Commission économique pour l'Europe

Comité d'administration de l'Accord européen
relatif au transport international
des marchandises dangereuses par voies de
navigation intérieures (ADN)

Projets d'amendements au Règlement annexé à l'ADN pour entrée en vigueur le 1^{er} janvier 2017

Note du secrétariat¹

Exemples d'entreposage et de séparation des conteneurs

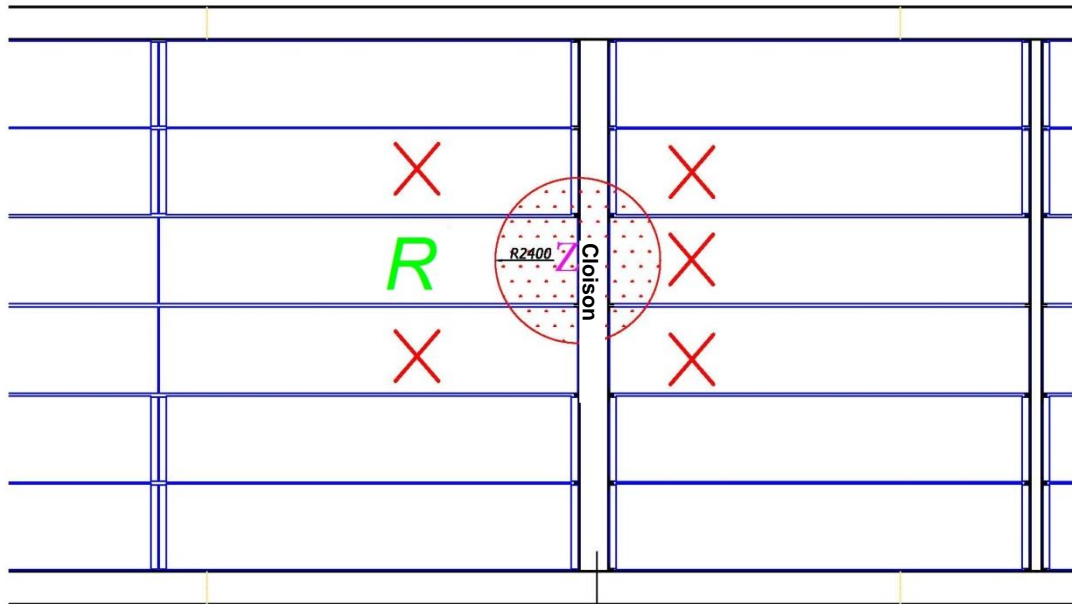
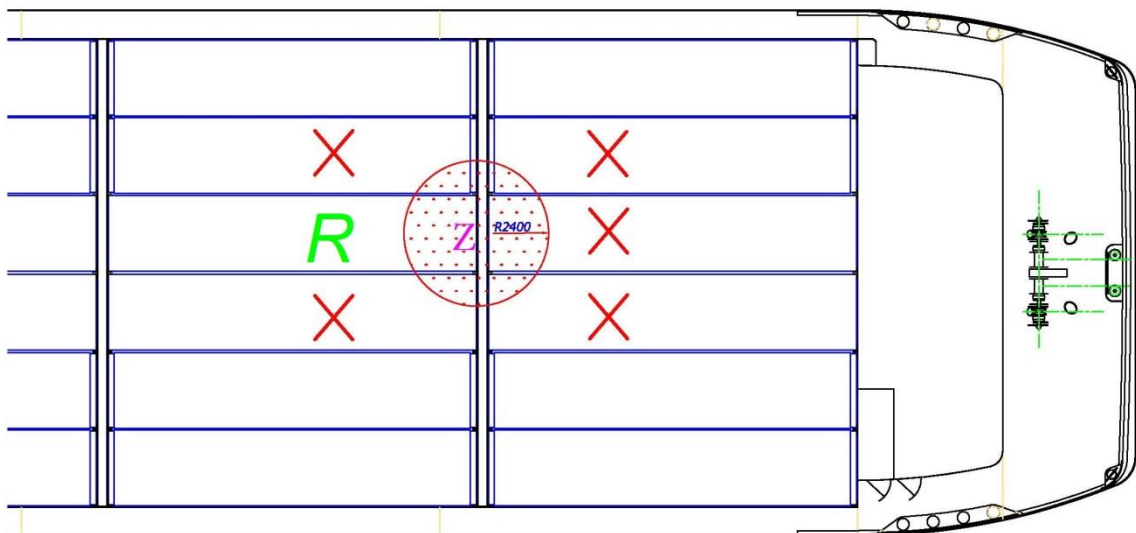
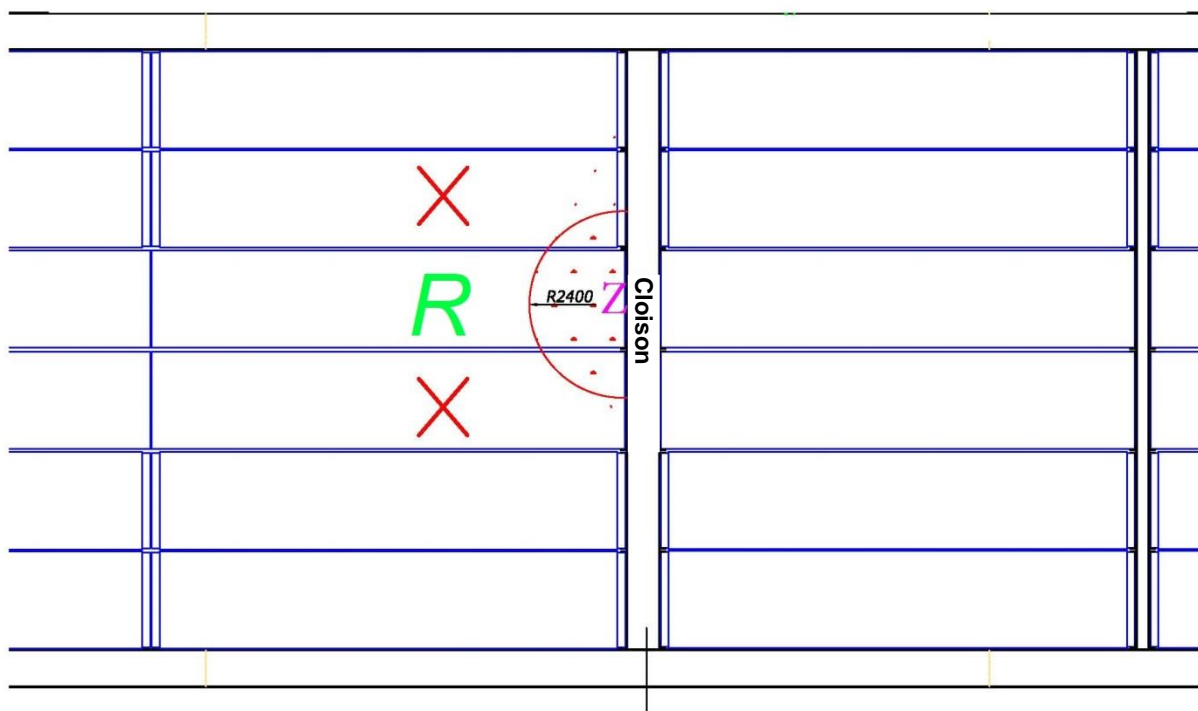
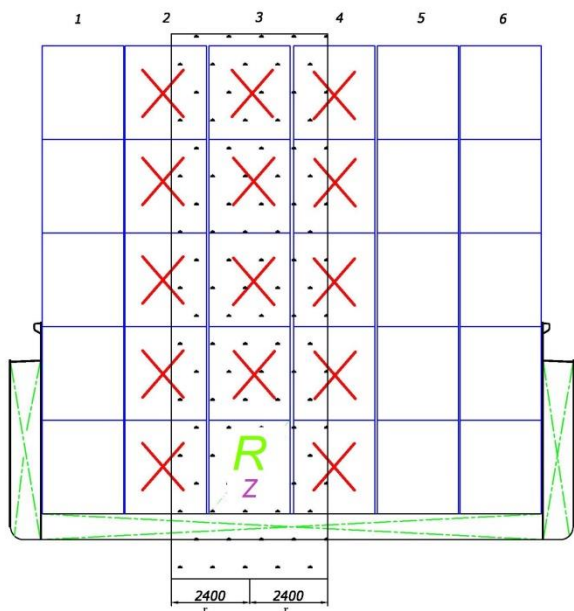
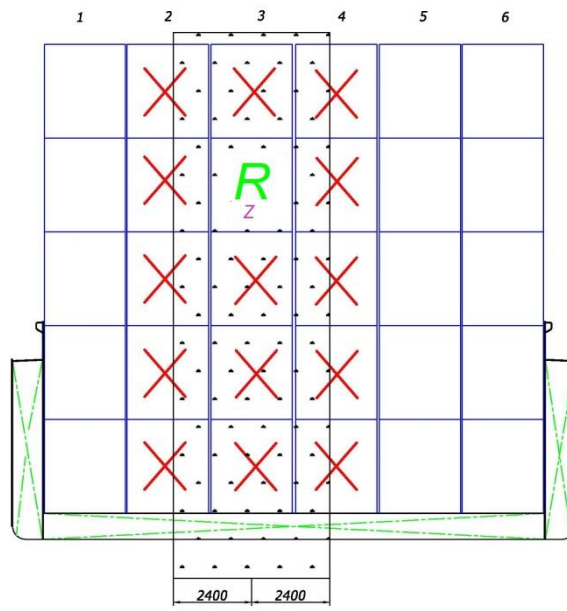
7.1.4 Ajouter un nouveau 7.1.4.4 libellé comme suit:

«7.1.4.4 L'équipement électrique monté sur l'extérieur d'un conteneur fermé peut être raccordé avec des câbles électriques amovibles conformément aux dispositions du 9.1.0.56 et mis en service si:

- a) Cet équipement électrique est d'un type certifié de sécurité; ou si
- b) Cet équipement électrique n'est pas d'un type certifié de sécurité mais est suffisamment séparé des autres conteneurs renfermant des matières de:
 - La classe 2 pour lesquelles une étiquette de modèle No 2.1 est exigée à la colonne 5 du tableau A du chapitre 3.2;
 - La classe 3, groupe d'emballage I ou II;
 - La classe 4.3;
 - La classe 6.1; groupe d'emballage I ou II, avec un risque additionnel de la classe 4.3;
 - La classe 8, groupe d'emballage I, avec un risque additionnel de la classe 3; et de
 - La classe 8, groupe d'emballage I ou II, avec un risque additionnel de la classe 4.3.

Cette condition est réputée satisfaite si aucun conteneur renfermant les matières susmentionnées n'est chargé à l'intérieur d'une zone inscrite dans un cylindre ayant un rayon de 2,4 m autour de l'équipement électrique et une hauteur illimitée.

Cette condition ne s'applique pas si les conteneurs avec un équipement électrique qui n'est pas d'un type certifié de sécurité et si les conteneurs renfermant les matières susmentionnées sont chargés dans des cales distinctes.».
